工程指示 / 要求簡箋 ENGINEER INSTRUCTIONS(E.I.)

工程指示編號:	EI- 8125	修改版本:	-
	HK- 1407		
工程編號:	J 859	工程名稱:	啟德6551
收件人:	生統	發件人:	Emily Mok
工程項目:	後裝窗 - 廠用鋁板	日期:	01/08/2024

美特鋁質 有限公司 MIDI Aluminium Fabricator Ltd.				類別		物料號	
				制圖	LRA	2023. 5. 6	圖號 W15P/T2-BB2
修改	-	-		復核	-	-	數量
日期	-	-		批准			位置

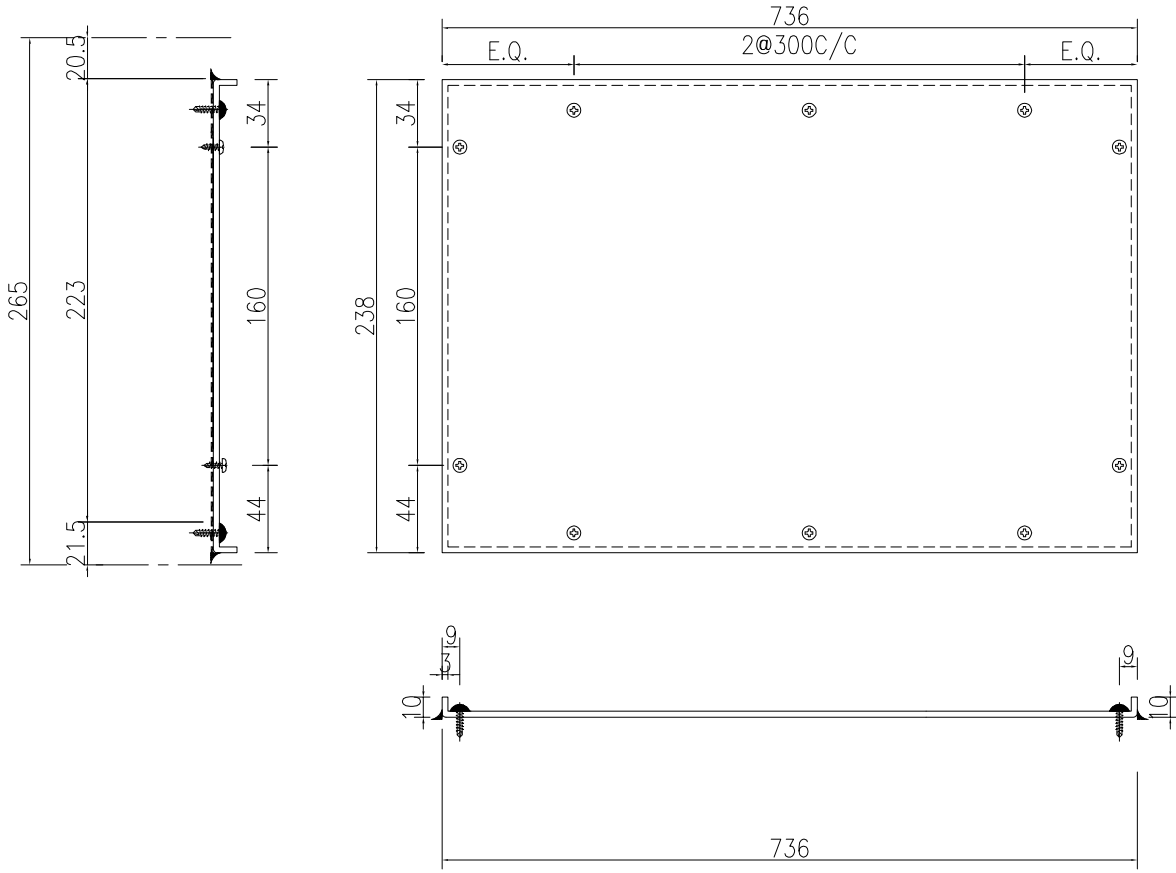
內容:	1) 請按附件資料生產加工, 並按照鋁板尺寸裁剪合適尺寸之不鏽鋼網, 2) 需把不鏽鋼網安裝到偏林箱上, 一併出貨
備註:	- 偏林箱採用圓筒不穿板之做法; - 需周圍全焊後, 再打防水膠密封; - 鋁板顏色: UCT549706XL-3; - 不鏽鋼網用倉庫庫存, 不鏽鋼網的尺寸, 按網周圍4邊各減5mm即可。
完成上列要求日期:	22/08/2024
